Stellungnahme zum Referentenentwurf

zur 1. BImSchV vom 19.01.2021

Erste Verordnung zur Änderung der Verordnung über kleine
und mittlere Feuerungsanlagen

Stellungnahme des Ofen- und Luftheizungsbauerhandwerks

Bild 1: Referentenentwurf 1. BImSchV, 19.01.2021, erlaubte Schornsteinmündungen bei Neuerrichtung und Modernisierung der Feuerstätte

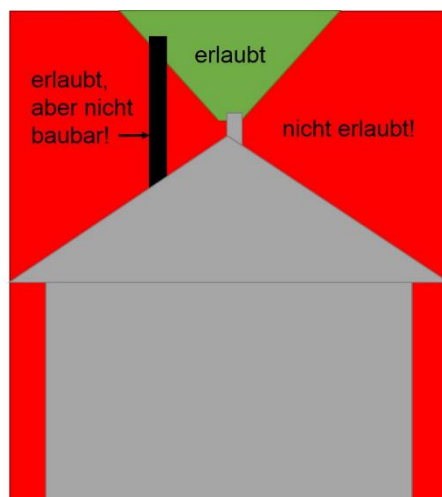
Entgegen der bisherigen Diskussion und der praktischen Umsetzung soll die Forderung der firstnahen Ableitung nun auch auf bestehende Schornsteine angewendet werden, an die eine neue Feuerstätte angeschlossen wird. Diese Regelung ist zu einem „verklausuliert“ enthalten und somit für den Bürger nicht auf den ersten Blick zu erfassen, zum anderen ist diese Anforderung praktisch nicht umsetzbar. Denn eine nachträgliche Erhöhung eines bestehenden Schornsteins ist baulich und/oder baurechtlich vielfach nicht möglich. Gründe hierfür sind u.a.:

- Auch für geringe Schornsteinerhöhungen kann eine ausreichende Standsicherheit aus technischen Gründen nicht zugesichert werden;

- Bauteile zur Verlängerung (insbesondere bei älteren Anlagen) sind häufig nicht mehr lieferbar;
- Beim Eingriff in die bestehende Schornsteinanlage geht die Haftung für die gesamte Anlage zwangsläufig auf den ausführenden Betrieb über;
- Der Eingriff kann Auswirkungen auf die Funktionalität der Feuerungsanlage haben, wie z.B. eine Verschlechterung der Emissionswerte, die Haftung hierfür geht ebenfalls auf den ausführenden Betrieb über.

Von einer Schornsteinerhöhung von Bestandsanlagen ist aus fachlicher Sicht dringend abzuraten. Die Emissionswerte können steigen, die Kosten für den Bauherrn steigen erheblich, die Haftungsrisiken für den ausführenden Betrieb steigen, die Absprachen zwischen den Baubeteiligten vergrößern sich erheblich, die Planungssicherheit geht zurück und nicht zuletzt hat es keine positiven Auswirkungen auf die Umwelt.

Außerdem erscheint es wenig sinnvoll bei einer Bestandsanlage die Austrittsöffnung anzupassen, wenn eine veraltete Anlage gegen eine emissionsarme moderne Feuerstätte ausgetauscht wird. Die Belastungen für Umwelt und Nachbarn werden zielgemäß reduziert. Diesem Primärziel der 1. BImSchV darf kein untergeordnetes Ziel entgegenwirken.

- Firstnahe Ableitbedingungen für alle neu errichtete Schornsteinanlagen; Ausnahmen müssen unter besonderen Voraussetzungen zugelassen werden, insbesondere dann, wenn die Maßnahmen aus wirtschaftlichen, verbrennungstechnischen und baulichen Gründen unerfüllbar sind.
- Bestandsschutz für bestehende Schornsteinanlagen, wenn die Feuerstätte an dieser Abgasanlage gegen eine emissionsärmere Feuerstätte ausgetauscht wird.
- Kein Bezug der Verordnung auf das privatrechtliche Dokument VDI 3781 Blatt 4, auf das weder die öffentliche Hand, noch die Fachkreise eine zugesicherte Einspruchsmöglichkeit haben und das zudem weder den Stand der Technik gemäß 1. BImSchV abbildet, noch den Status als allgemein anerkannte Regel der Technik genießt.
